Datum:	2025-04-08
Till:	Ulf Östberg
	Rico Estate Development
	070 – 317 72 50, ulf.ostberg@ricoestate.se
Geoteknisk notering #1 Angående inkomna synpunkter kring släntstabilitet vid DP Saltvik 2:23 m.fl. <i>Uppdrag 1272 – Geoteknisk utredning DP Saltvik 2:23 m.fl</i>

Denna geotekniska notering #1 avser ge svar på de synpunkter som inkommit från SGI och Trafikverket via Länsstyrelsen avseende utförd geoteknisk utredning för detaljplan Saltvik 2:23, 2:43 samt del av 2:25 i Härnösand, Härnösands kommun.

Figur 1. Planerad släntutformning i områdets södra gräns mot befintlig vägbank.

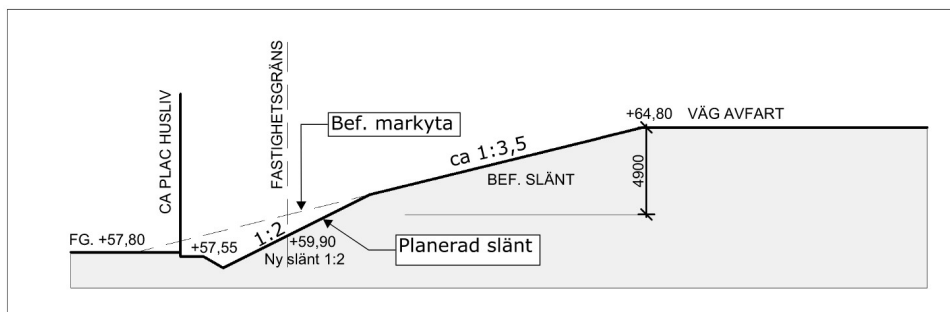
Länsstyrelsen saknar kommunens bedömning av stabiliteten av den slänt (E4 påfartens vägbank) som ligger i planområdets södra gräns. Om åtgärder behövs för att marken ska vara lämplig för det detaljplanen medger ska detta säkerställas på ett plantekniskt godtagbart sätt.

Givet att torv avlägsnas innan grundläggning så anser SGI att marken i planområdet har visats lämplig för byggnation, men vill att kommunen i det fortsatta planarbetet beaktar den slänt (vägbank) som utgör planområdets södra gräns. Slänten uppskattas till ca 4m hög, och eventuell instabilitet skulle innebära hot mot människor och verksamheter i planområdet. SGI rekommenderar att man klarlägger stabiliteten för slänten och tar hänsyn till slänten vid fortsatt planering av området. Stabilitetsförhållanden i jord ska klarläggas med lägst detaljerad utredningsnivå enligt IEG Rapport 4:2010 alternativt IEG Rapport 6:2008. SGI:s Vägledning 8, "Utredning av släntstabilitet" ersätter Skredkommissionens rapport 3:95 "Anvisningar för släntstabilitetsutredningar" som hänvisas till i IEG:s dokument. I SGI:s Vägledning 8 ges rekommendationer kring hur släntstabilitetsutredningar kan utformas för att uppnå kraven i IEG:s dokument och för att erhålla utredningar med tillräcklig kvalitet och omfattning. Där ges även råd kring hur ett förändrat klimat kan hanteras i stabilitetsutredningar.

Den geotekniska utredningen säger att de geotekniska förutsättningarna är goda på platsen. Uppfyllnad nära släntkrön och schakt som gör slänterna brantare kan påverka stabiliteten. Det inte begränsat i planen var och hur nära man får ställa byggnader samt att det inte är satt några höjdbegränsningar på marken. Sker djupare schakter eller uppfyllnader kring våra anläggningar kan dessa påverkas. Hur säkras detta i nästa skede om det inte har behandlats i planen?

Vid områdets södra gräns kommer slänt mot befintlig vägbank att anläggas och där har det via SGI och Trafikverket efterfrågats en detaljerad stabilitetsutredning. Då förekommande jordar är s.k. friktionsjordar samt att planerade släntlutningar är 1:2 eller flackare anses det ej förekomma risk för ras eller skred varpå en detaljerad stabilitetsutredning bedöms vara opåkallad i detta skede.

Figur 1 nedan visar den släntutformning som planeras i områdets södra gräns (mot befintlig vägbank)

Inför upprättandet av denna geotekniska notering har det utförts en översiktlig kontroll av stabiliteten för denna slänt. Kontroll har utförts både som totalsäkerhetsanalys (krav $F > 1,3$) samt som partialkoefficientanalys (krav $F > 1,0$). Resultat av utförda kontroller påvisar tillfredsställande stabilitet (se bilaga 1).
